Carrière de Ruvernison
Communes de PLEYBER-CHRIST
et SAINT-THEGONNEC LOC -EGUINER (29)

Dossier de demande d'autorisation environnementale

Mémoire relatif à la l'avis de l'Autorité Environnementale

Référence : R138-Pleyber-Mai2021

Fig. 1 : Plan de justification des scénarii

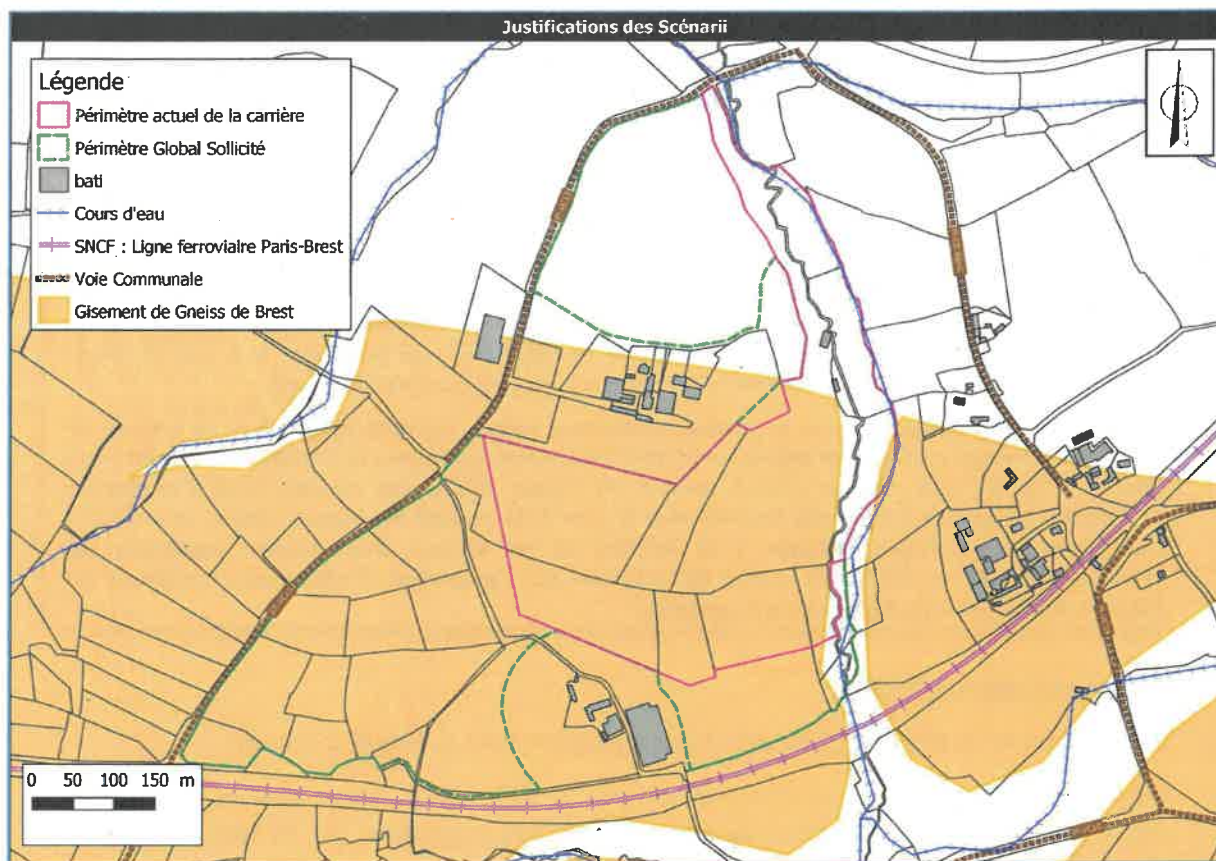
En conclusion, le projet ne se présente pas comme le scénario le moins impactant parmi différentes alternatives, et l'analyse et la prise en compte de ses effets néglige souvent la hausse de l'activité, ne permettant pas ainsi de définir des mesures suffisantes d'évitement et de réduction.

Lors de l'étude de l'extension de la carrière, plusieurs scénarii ont été définis pour chacune des directions cardinales :

- A l'Est : La carrière est bordée par le ruisseau Traon Stang. La topographie ne permet pas de décaler plus à l'Est le cours d'eau.
Ce scénario est irréalisable.

- Au Sud : La carrière se situe à 100 m de la voie ferrée et ne peut se rapprocher de l'habitation du Cleuziou : Une extension serait envisageable, mais au regard de sa faible superficie (1,1 Ha), seuls 2 paliers pourraient être exploités et permettraient uniquement l'exploitation de 200 000 T de matériaux.
Ce scénario ne permet de pérenniser l'exploitation du site.

- A l'Ouest : Dans ce secteur la carrière est bordée par les voies communales N° VC13 (Pleyber-Christ) et VC 15 (Saint Thégonnec Loc Eguiner). Une extension dans cette direction est possible mais nécessite le dévoiement de ces voies communales.
Ce scénario a été exclu compte tenu de ces coûts.

- Au Nord : Il n'est pas possible de s'étendre dans cette direction en raison de la présence du hameau de Ruvernison. De plus le gisement de Gneiss de Brest, se termine à une centaine de mètre plus au Nord.
Ce scénario n'a pas été retenu.

- Au Sud-Ouest : C'est le seul gisement de matériaux exploitable avec une réserve conséquente permettant de pérenniser l'exploitation du site pendant trente ans.
C'est ce scénario qui a été retenu.

Toutes les contraintes des différents scénarii sont reprises sur le plan page suivante.

Fig. 5 : Coupe type du bassin de rétention – extrait du DAE

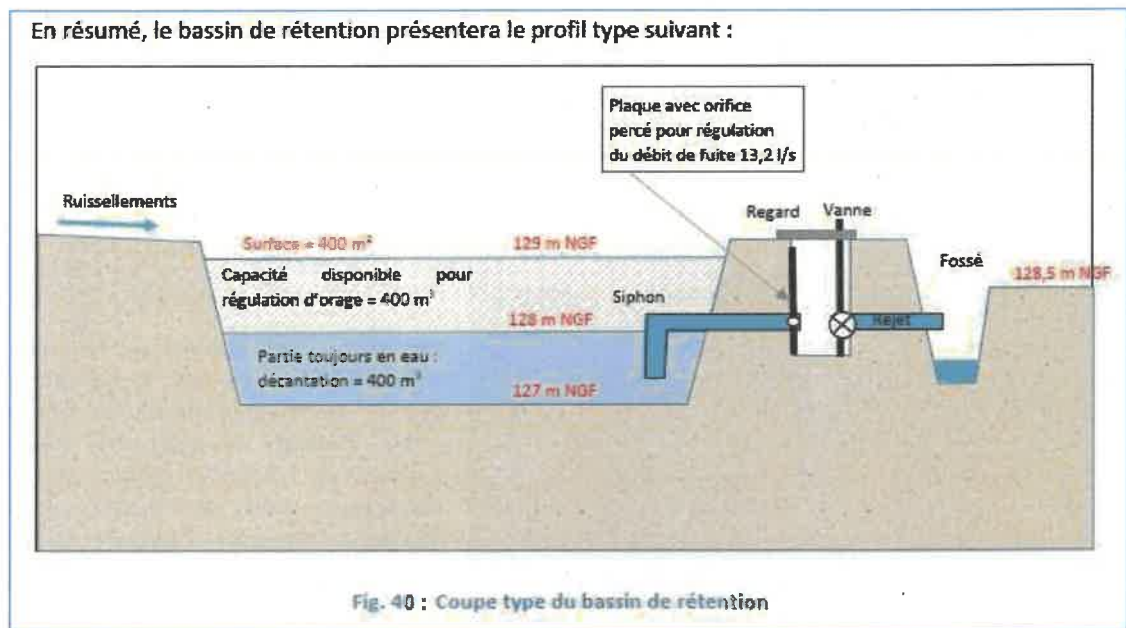
Enfin, le dossier ne précise pas de dispositif épurateur pour les eaux pluviales recueillies par le nouveau bassin de rétention au nord du site alors que cette zone de l'installation sera plus fortement fréquentée par différents engins potentiellement polluants (transfert interne et chargement des produits).

leur volume pour préserver le cours d'eau récepteur et de prévoir la présence d'un dispositif épurateur au nord du site, lieu de chargement des produits de la carrière.

Pour rappel, comme cela est présenté sur le plan p 69 de l'étude hydrogéologique (chapitre 9.4.4 de l'étude d'impact) et repris ci-dessous, le bassin de rétention Nord qui sera créé sera équipé **d'une vanne de coupure pour stopper une éventuelle pollution accidentelle.**

PLAN DE LOCALISATION DES VC1 ET VC 13 ET POINTS KILOMETRIQUES

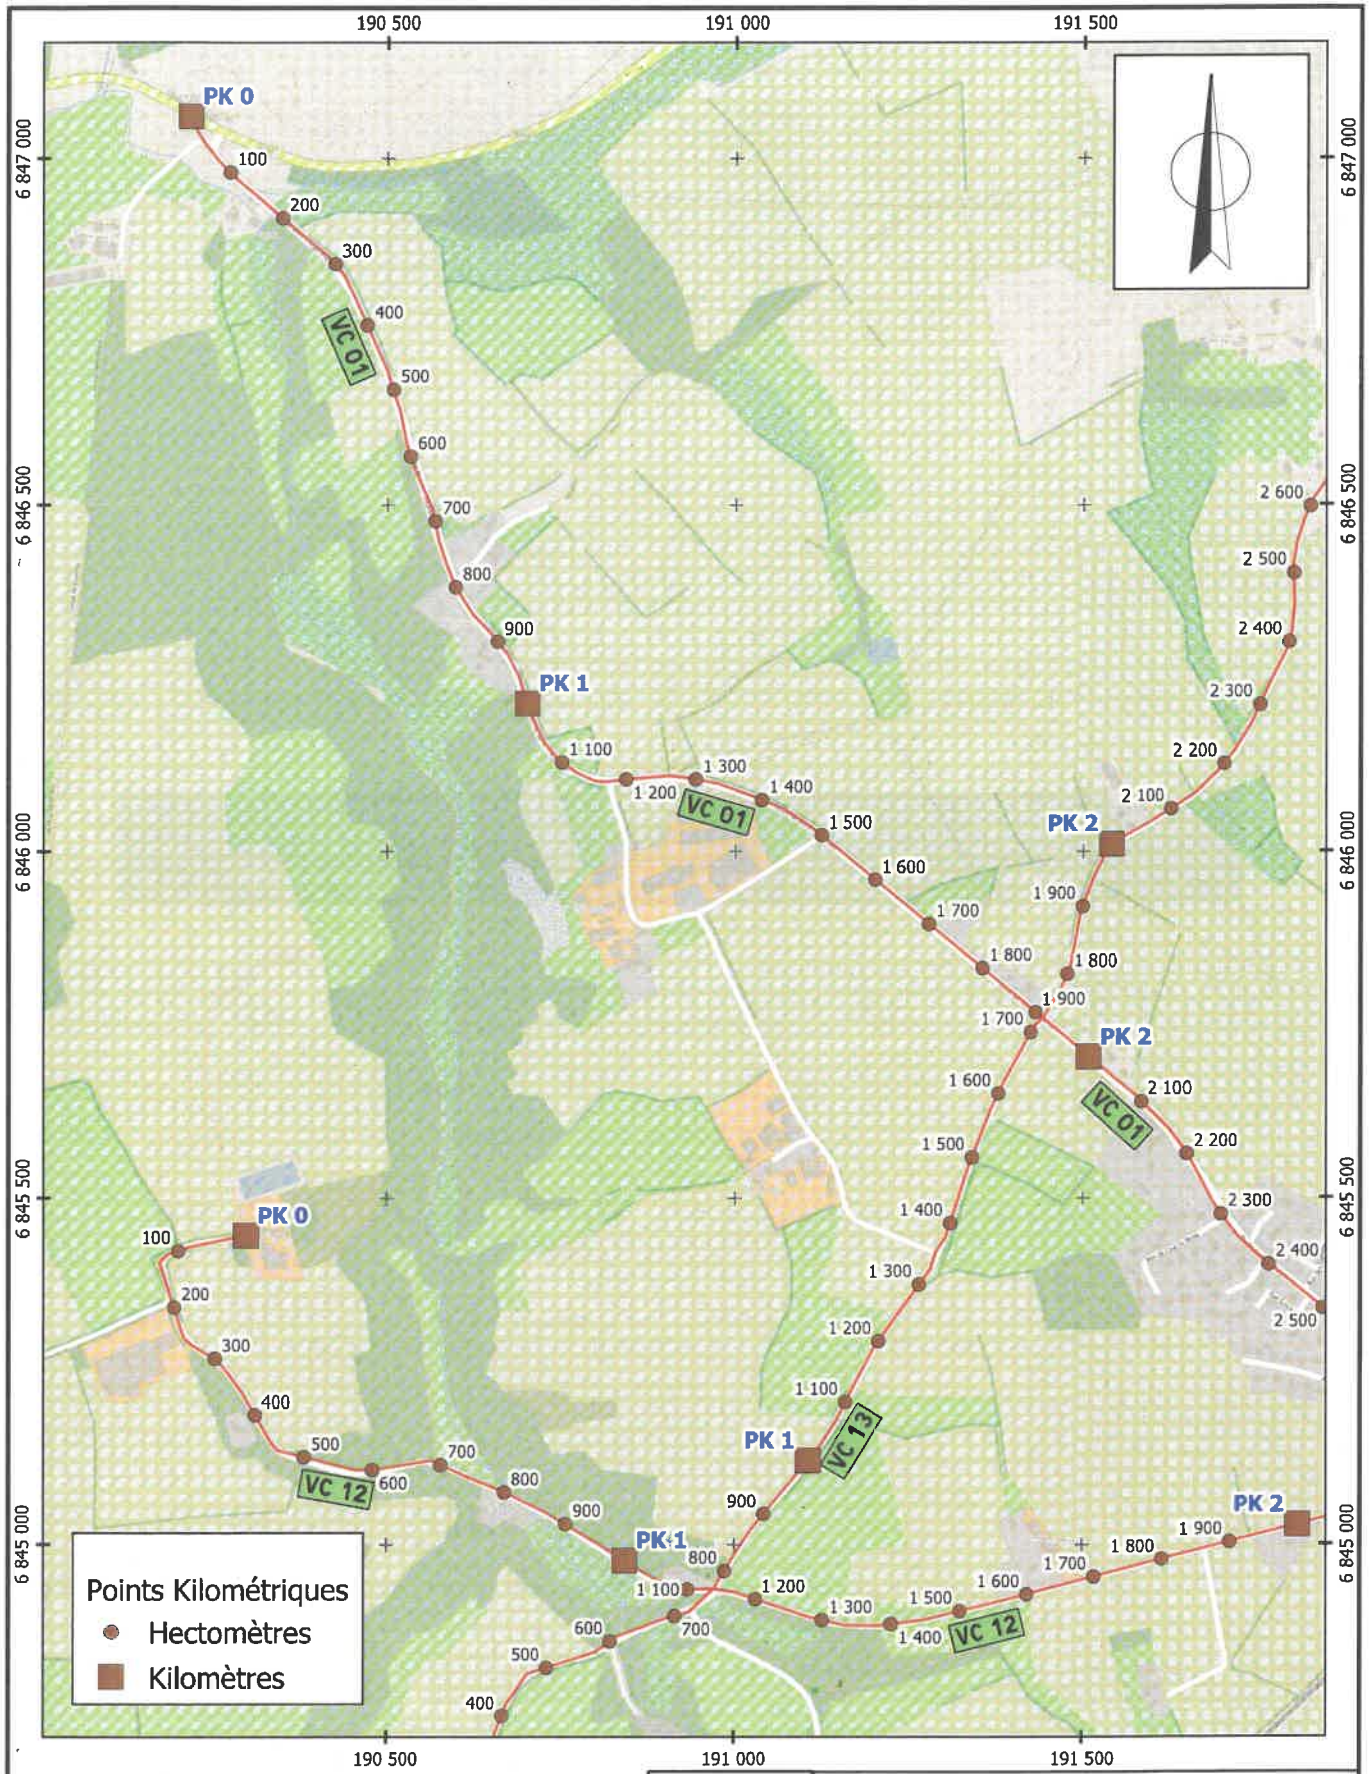
Pour le transport des produits de la carrière, nécessitant jusqu'à 190 passages par jour au lieu des 90 actuels, des travaux routiers sont prévus sur les chemins vicinaux concernés. La surlargeur (ou « miroir ») à l'intersection des deux chemins vicinaux permet une bonne visibilité des camions, mais il conviendra d'explicitier l'ensemble des travaux projetés dans le sens de la sécurité des usagers locaux, en indiquant les points d'amélioration apportés à la visibilité et les moyens d'une vitesse encadrée : des élargissements de chaussée et un confort de roulement accru pourraient en effet inciter l'ensemble des usagers à une vitesse de déplacement augmentée.

Un complément de limitation de vitesse à 50 km/h sera à implanter (en concertation avec la Mairie de Pleyber-Christ) sur la VC13 entre les points kilométriques 0,600 (accès de la carrière) et 1,000.

Le plan présenté en annexe 1 localise les voies communales n° 1 et 13 et leurs points kilométriques.
